RG.271.3.2022

Pytania i odpowiedzi na pytania wykonawców

I. Pytania i odpowiedzi na pytania wykonawców. Dotyczy postępowania prowadzonego pod nazwą: „Przebudowa kompleksu sportowego w Książkach”.

Pytanie 18

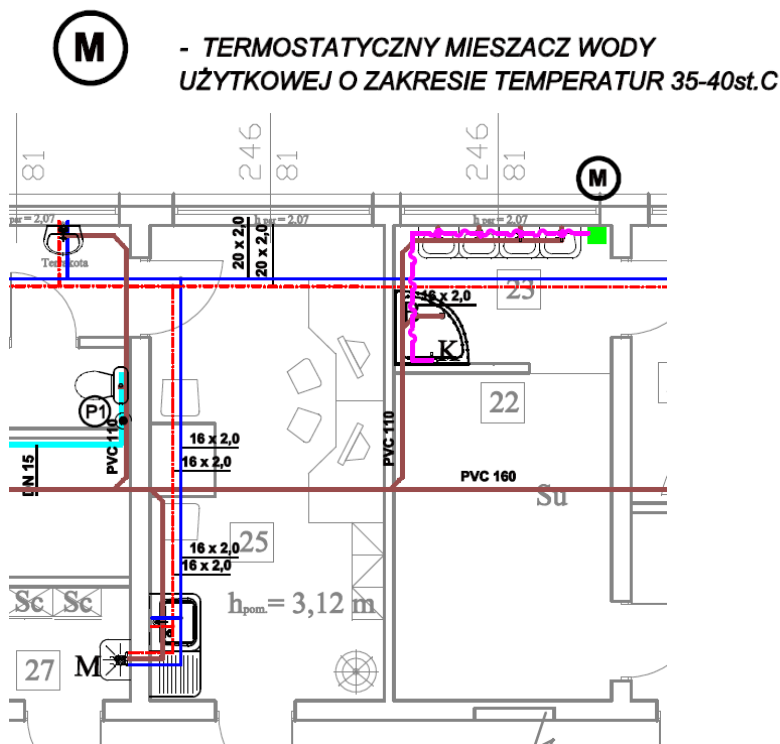
Projekt techniczny zawiera montaż termostatycznych mieszaczy wody użytkowej o zakresie temperatury 35-40 °C w ilości 9 sztuk. Brak w przedmiarze. Jakie rozwiązanie przyjąć do wyceny?

Proszę przyjąć zgodnie z projektem.
